## SERVICE INFO – INA 0061

# Смяна на обтяжни ролки

531 0037 10 и 531 0353 10 (задвижване на спомагателните възли) в 531 0241 10

Снимка 1: Илюстрация на отделните обтяжни ролки и техните различия

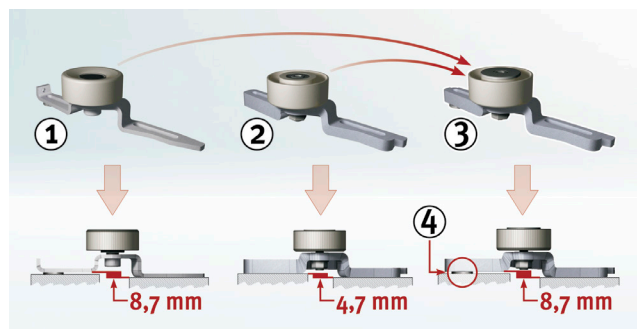
Двете обтяжни ролки с номера на част 531 0037 10 и 531 0353 10 (монтирани в предното задвижване на спомагателните възли) вече не се използват; те са заменени от частта с номер 531 0241 10.

За да компенсира разликата във височината, към обтяжна ролка 531 0241 10 е добавена и шайба с дебелина от 4 мм.
